gemeente
Zoeterwoude

Datum : 27 juli 2020
Onderwerp : Verslag informatieavond Reconstructie Margrietstraat e.o.

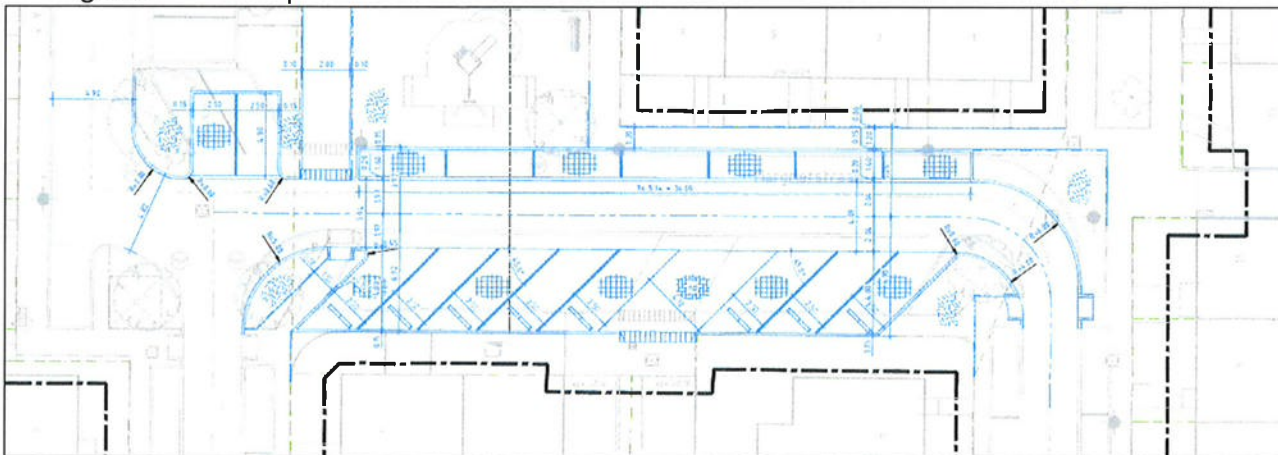
We kunnen meer parkeerplaatsen maken in de Margrietstraat

Een aantal bewoners heeft het voorstel gedaan om de Margrietstraat anders in te delen. Dit hebben we uitgezocht en blijkt mogelijk. We maken ruimte voor extra vakken voor langsparkeren. Daardoor kunnen we geen voetpad aanleggen aan de overkant naast Bernhardstraat 8 en Beatrixstraat 7. Op onderstaande afbeelding ziet u de wijzigingen. In grijs het 'oude' voorstel, in blauw het nieuwe. In de bijlage bij deze brief vind u de nieuwe presentatietekening, waarin dit voorstel is verwerkt. Deze is in het groot te vinden op onze website. Zie de laatste alinea van deze brief voor de locatie.
